**Relatório de Fiscalização 152/2023**

**RELATÓRIO DE FISCALIZAÇÃO TÉCNICA DOS SISTEMAS DE ÁGUA E ESGOTO DO MUNICÍPIO DE RAFARD**

PRESTADOR: Departamento Municipal de Água e Esgoto Élcio José Ricomini - DMAE

Verificação de Não Conformidades

**Foto 1** - Ausência de tubulação de ventilação.  
Imagem retirada com o drone em 14/10/2022.

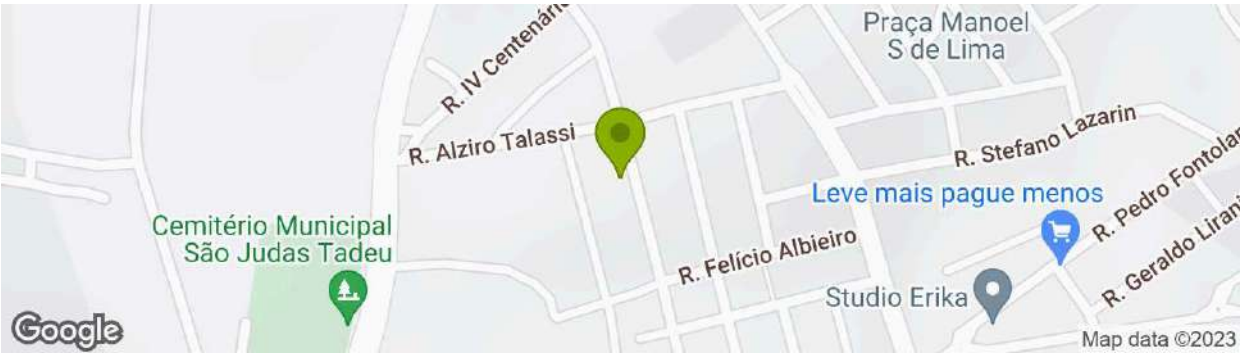
Não Conforme

Instalar sistema de ventilação do reservatório.

**Foto 1** - Vazamento na torneira da tubulação de distribuição.

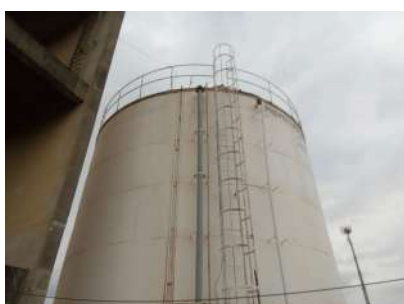
**[RES-6.3] - Ausência de vazamentos aparentes****Não Conforme****[RES-6.3] Observações**

Sanar o vazamento na tubulação de distribuição de água.
